PREVOST

BULLETIN DE GARANTIE

BG12-18A

DATE : AOÛT 2012	SECTION : 23 - Accessoires
EXPIRATION: AOÛT 2014	
SUJET : Modification d'un harnais protection incendie dans le compartiment de service avant.

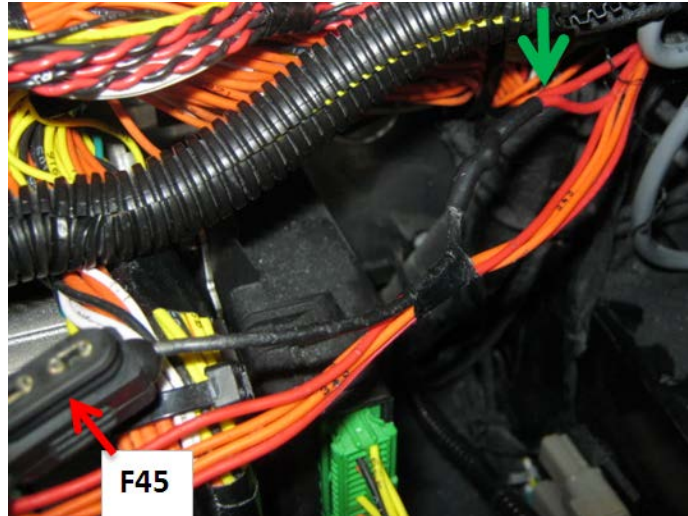
6. Enlever le ruban électrique jusqu'à la jonction dans le harnais. (Flèche verte dans l'image).

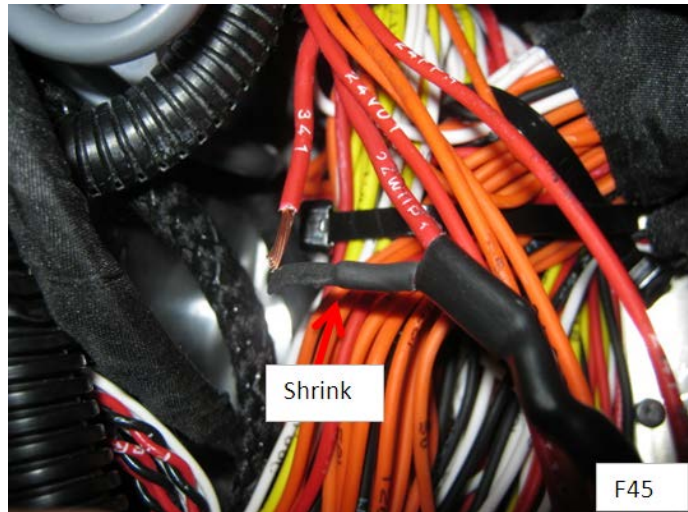
7. Couper le fil 341 et mettre une gaine thermo-rétractible sur la partie qui va vers le fusible F45.

8. Épisser un nouveau fil blanc sur l'autre bout du fil 341.

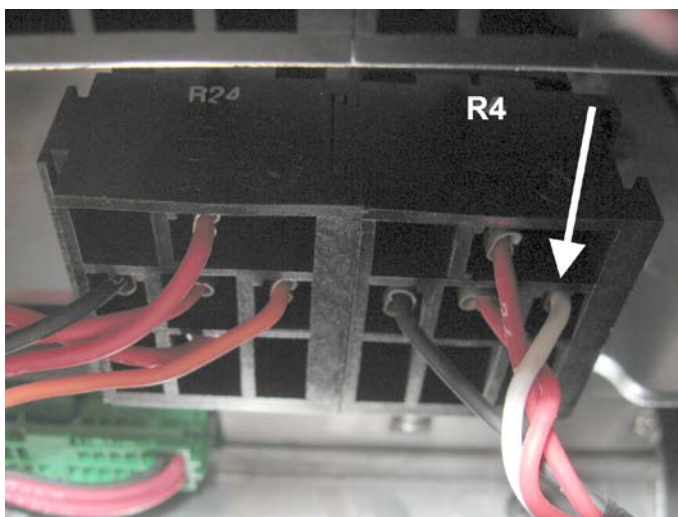
10. Acheminer le fil blanc jusqu'au fil 341 du relais R4 à la borne 86. (Flèche)

11. Retirer le fil 341 de la base de relais.

12. Couper la cosse femelle et dénuder le fil.

13. Remplacer par une nouvelle cosse femelle 561108 et sertir les deux fils 341 ensemble.

14. Rebrancher à la borne 86 du relais R4.
